2/4審査会合におけるコメント

コメント①：ABWR水平ベント試験の範囲を超える高蒸気流束下においても、発生する凝縮振動（CO）荷重は設計基準事故時に設定した荷重に包絡されることを示すこと。

コメント②：ABWRのベント管の吹き出し口が3本であることの影響について示すこと。

図 1 圧力振幅の蒸気流束依存性 (Songらの実験^[1])

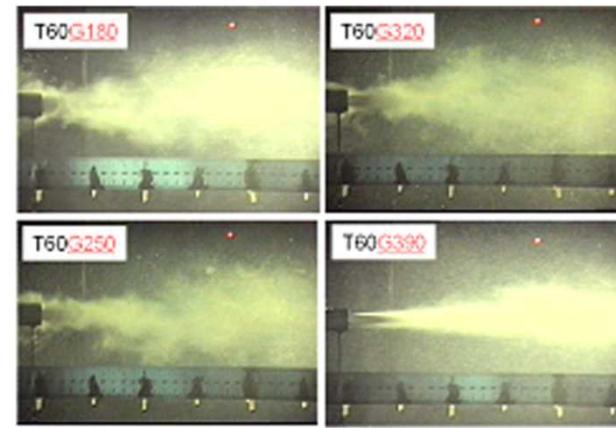
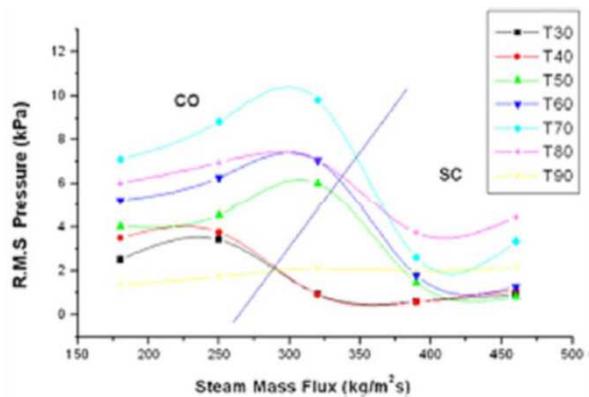
コメント①：ABWR水平ベント試験の範囲を超える高蒸気流束下においても、発生する凝縮振動（CO）荷重は設計基準事故時に設定した荷重に包絡されることを示すこと。

プール水中での蒸気の凝縮モードは蒸気流束の増加に伴い、凝縮振動（CO; Condensation oscillation）から安定凝縮（SC; Stable condensation）に遷移し、安定凝縮（SC）モードでは発生する水力学的荷重は凝縮振動（CO）モードに比べ小さくなる。
